# 国立大学法人京都大学 複合原子力科学研究所 原子炉設置変更承認申請書 に関する審査の概要

## 原子力規制庁

# 国立大学法人京都大学複合原子力科学研究所の審査の経緯

図 基準地震動Ss-1と標準応答スペクトルの比較

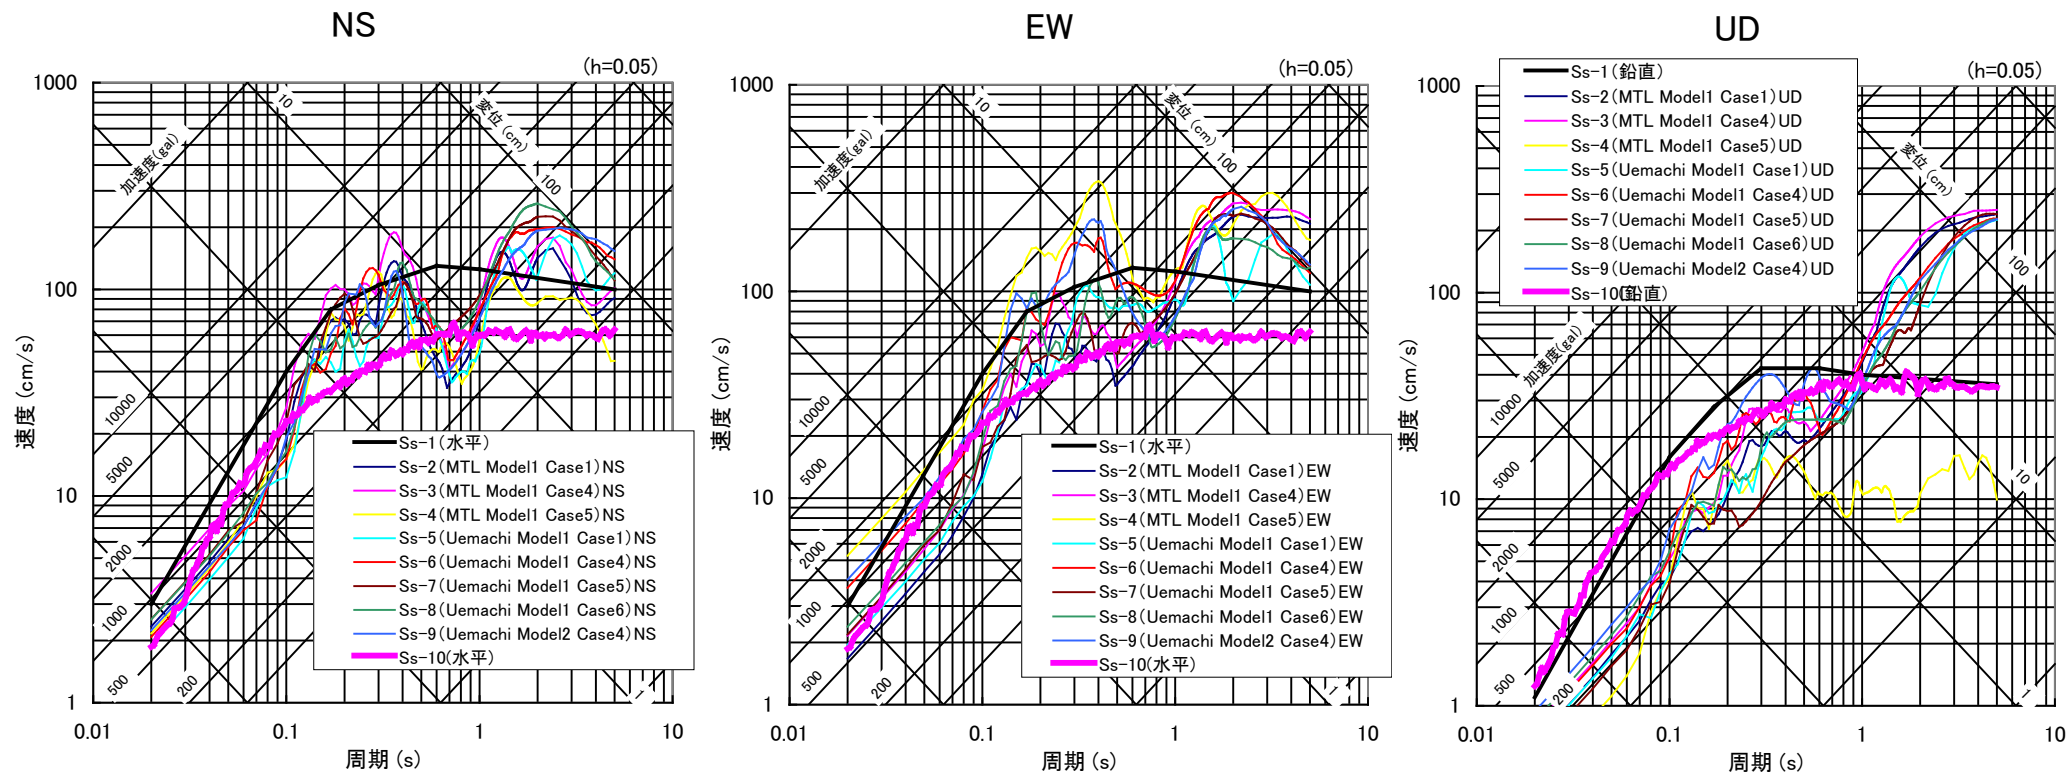
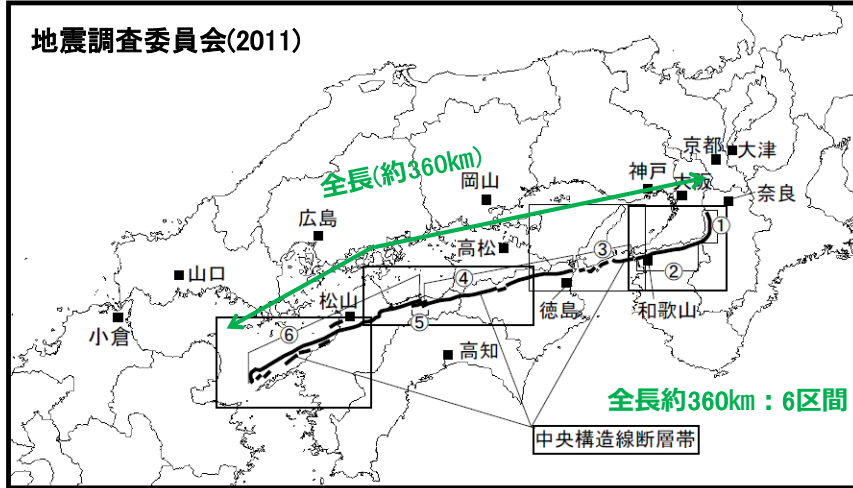
- 標準応答スペクトルに基づく地震動評価結果が一部周期帯でSs-1を上回るため、基準地震動Ss-10として策定していることを確認。

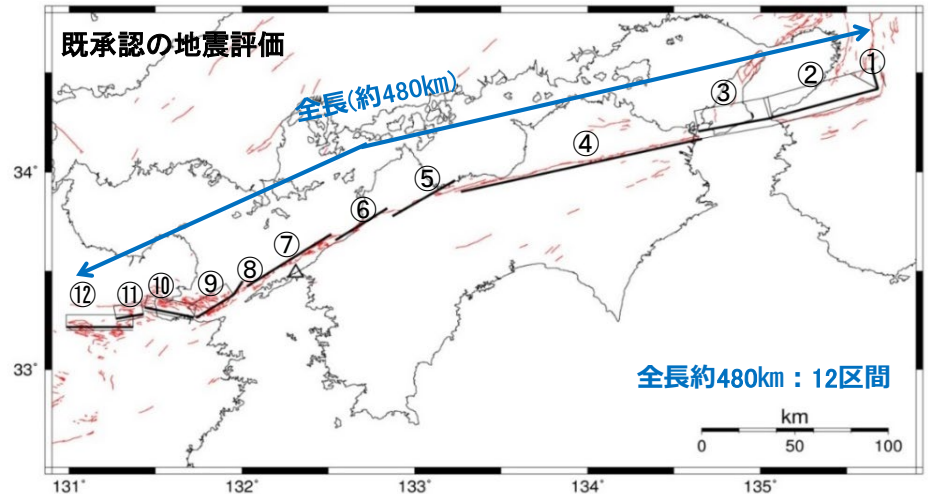
地震調査委員会(2011)から地震調査委員会(2017)への変更点として、断層全長、断層の活動区分等が見直された。

既承認の中央構造線断層帯の評価では、**全長約480km**を考慮していることから、新知見の影響はない。

- 「中央構造線断層帯(金剛山地東縁-由布院)の長期評価(第二版)」の内容は、既承認申請書の評価に影響がないことを確認。

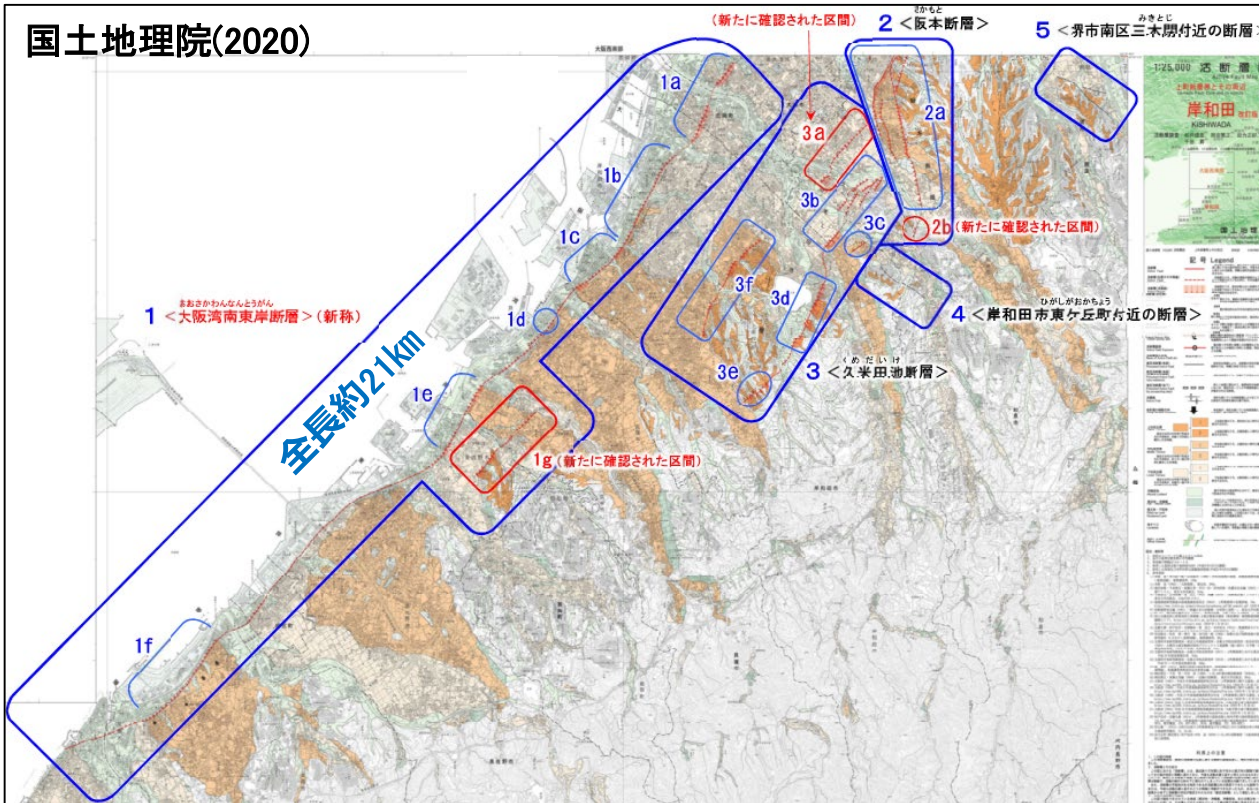
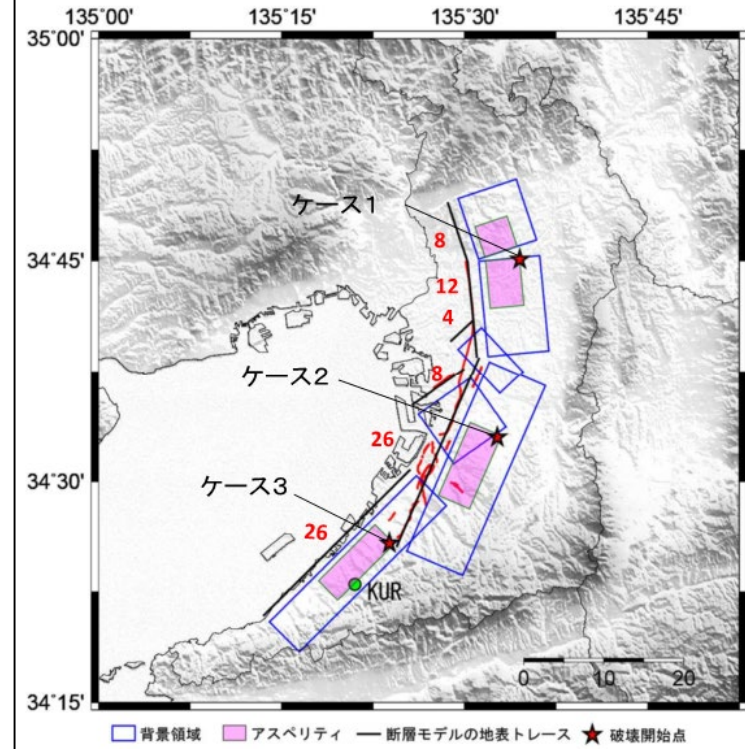
国土地理院(2020)では、上町断層帯主部とは別に、大阪湾南東岸断層として全長約21kmの逆断層を認定している。

大阪湾沿岸部の評価(認定)区間	
既承認の地震評価 ※文部科学省研究開発局、京都大学防災研究所の調査観測に基づく評価	約26km
国土地理院(2020)	約21km

- 既承認申請書の審査において確認した(大阪湾沿岸部を含む)上町断層帯による地震動評価に影響がないことを確認。
